<p>CONSORCIO AMBIENTAL BR-230/422/PA</p>		<p><b>COMUNICAÇÃO DE NÃO-CONFORMIDADE AMBIENTAL - CNC</b></p>		<p><b>Nº 012</b></p>	
<p>Data: 07/12/2011</p>		<p>Localização (Início da NC) Trecho: Anapú - Altamira</p>			
<p>Hora: 16:20</p>		<p>Construtora: TORC</p>			
<p>Condições Climáticas Ensolarado</p>		<p>Lado: Direito/Esquerdo Estaca: 5980</p>		<p>Lote: Único      Zona: 22</p>	
<p>Coordenadas UTM: 0389025/9650624</p>					
<p>Programa: PLANO AMBIENTAL DE CONSTRUÇÃO (PAC)</p>					
<p><b>Caracterização Rápida do Local</b></p>					
<p>( X ) APP</p>		<p>( ) Área de Apoio</p>		<p>Obs.:</p>	
<p>( ) Terras Indígenas</p>		<p>( ) Área de Depósito (Bota-Fora)</p>			
<p>( X ) Faixa de Domínio</p>		<p>( ) Outros</p>			
<p>( ) Área-Fonte</p>					
<p><b>Não-Conformidade Identificada</b></p>					
<p>Durante vistoria realizada no dia 07/12/2011, sentido Anapú - Altamira lado direito, verificou-se um bueiro armco no leito do corpo hídrico, material excedente as margens da rodovia, situação que se encontra em desacordo com os programas e legislação ambiental. Lei 4.771/65 (Código Florestal Brasileiro, artigo 2º).</p> <p>Manual para Atividades Ambientais Rodoviárias (IPR730). Pgs. 169 e 300. Plano Bási

**Relatório Fotográfico**

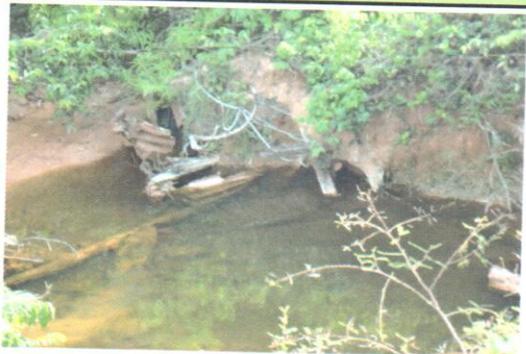
Foto 01 - Material de bueiro armco no leito do córrego. (Lado Esquerdo).

Foto 02 - Erosão no talude de aterro. (Lado Esquerdo).

Foto 03 - Material excessivo de construção na faixa de domínio (Direito).

Foto 04 - Valeta de proteção (Lado Direito).

Recomenda-se que seja retirado o material que está depositado no leito e ao longo das margens do córrego. Hidrossemeadura no talude de aterro.
